Optimierung des Lenkgehäuses bei 9 - 12 t Nachlaufachsen für Tieflader

75282301d
01.04.2023

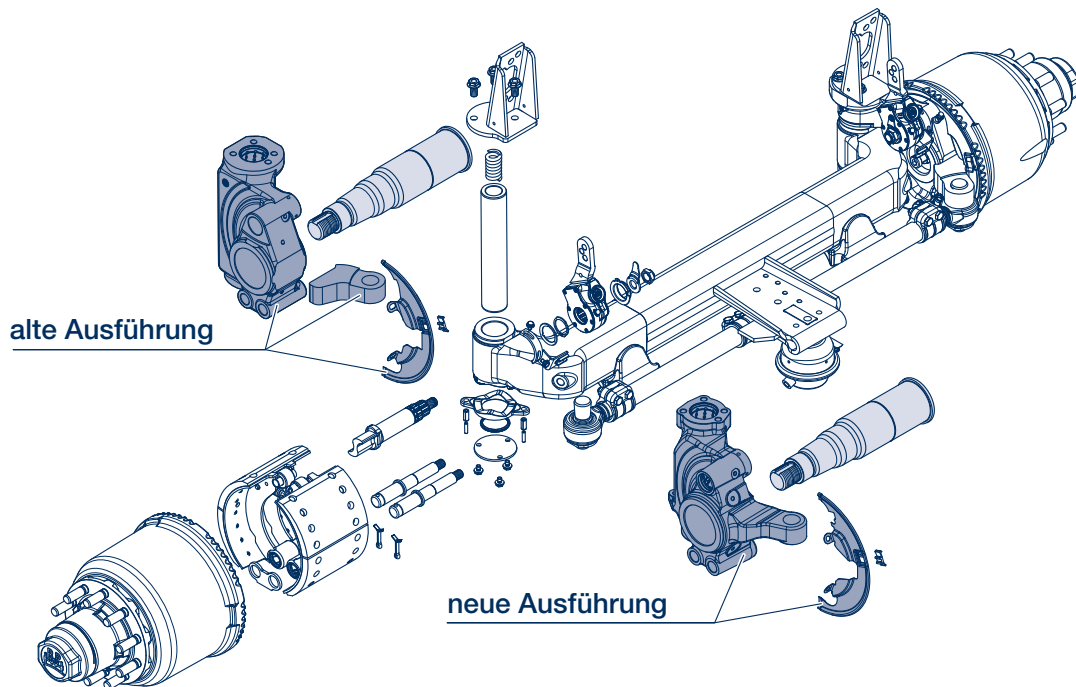
BPW führt nach erfolgreichen Prüfungen das Lenkgehäuse mit integriertem Lenkhebel bei den 9 - 12 t Nachlaufachsen (N...LL) mit SN 3020 und ECO Plus Lagerung ein. Die neuen Achsen sind ab KW 13/2023 erhältlich.

Im Zuge der Umstellung werden neue Abdeckbleche eingeführt.

Durch diese Optimierung wird eine Gewichtsreduzierung von 15 kg pro Achse erreicht.

Achslast	Benennung	BPW Sachnummer alte Ausführung	BPW Sachnummer neue Ausführung
9 t	Lenkschenkelgruppe (links)	05.412.73.37.0	05.412.74.59.0
	Lenkschenkelgruppe (rechts)	05.412.73.36.0	05.412.74.58.0
12 t	Lenkschenkelgruppe (links)	05.412.71.95.0	05.412.74.57.0
	Lenkschenkelgruppe (rechts)	05.412.71.94.0	05.412.74.56.0
	Abdeckblech	03.010.96.71.0 / 72.0	03.010.61.09.0 / 10.0
